# RELATÓRIO DE FISCALIZAÇÃO TÉCNICA DOS SISTEMAS DE ÁGUA E ESGOTO DO MUNICÍPIO DE

# **Capivari**

PRESTADOR: SAAE – SERVIÇO AUTÔNOMO DE ÁGUA E ESGOTO

Relatório R4 – Não Conformidades

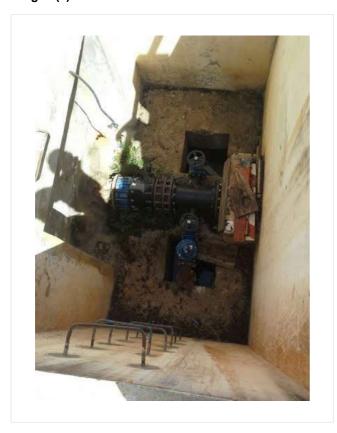
**Descrição(4):** Poço com os registros, válvulas de retenção, valvula de alivio e proteção anti-golpe na linha da tubulação de recalque da EEAT

#### Imagem(3):

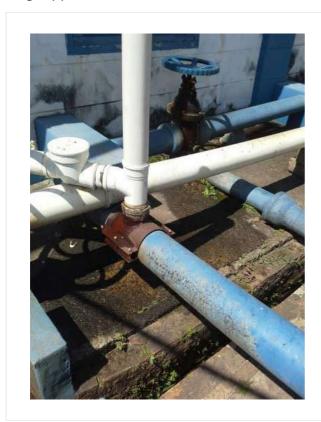
Descrição(3):Outra vista do barrilete anterior, detalhando os vazamentos na interligação e no registro.

√ Existência de vazamentos aparentes nas instalações (Art. 2º da Lei Federal 11.445/2007). Prazo: Imediato

#### Imagem(1):

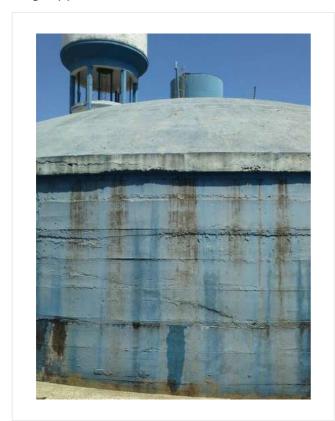
Descrição(1): Poço do registro de descarga de fundo e sucção da água de drenagem dos vazamentos de água do reservatório.

## Imagem(4):

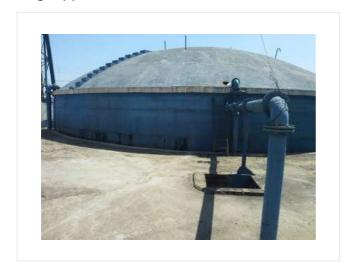
Descrição(4): Detalhe de um ponto de vazamento que é drenado pela canaleta ao redor do reservatório todo até o poço de sucção Imagem(5):

✓ Existência de vazamentos aparentes nas instalações (Art. 2º da Lei Federal 11.445/2007). Prazo: Imediato
